女川原子力発電所2号炉 緊急時対策所の建屋構造変更について

平成30年3月6日
東北電力株式会社

審査会合での指摘事項に対する回答(指摘事項No.22)(1/10)

免震構造の成立性

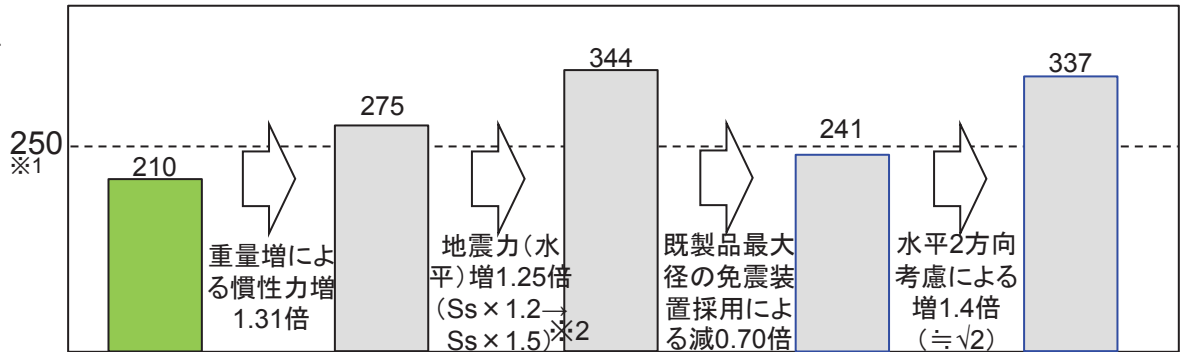
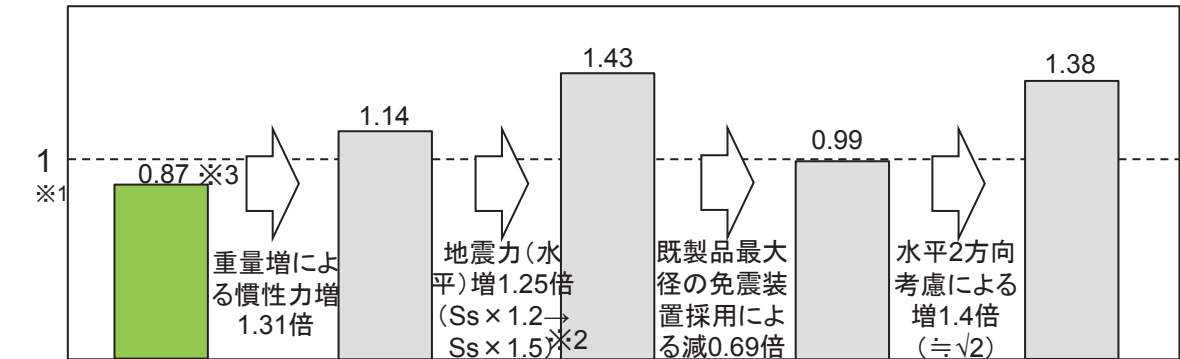
緊急時対策所を免震構造から耐震構造に方針を変更しているが、その経緯を提示すること。

○ 先行プラントの審査において基準地震動の追加及び増大となる状況であり、女川においても基準地震動が上ぶれした場合、十分な裕度を確保できない可能性が考えられた。

・基準地震動の上ぶれや重量増による影響を試算すると、既製品として最大径の免震装置を採用しても許容値を超過。

既成サイズを超える免震装置を新規設計し性能実証が必要となる。

・耐震構造の場合は耐震壁の厚さや鉄筋量の変更により成立性を確保可能。

免震構造の上部建物と同じ耐震性能(発生応力 ≤ 短期許容応力度)とする。
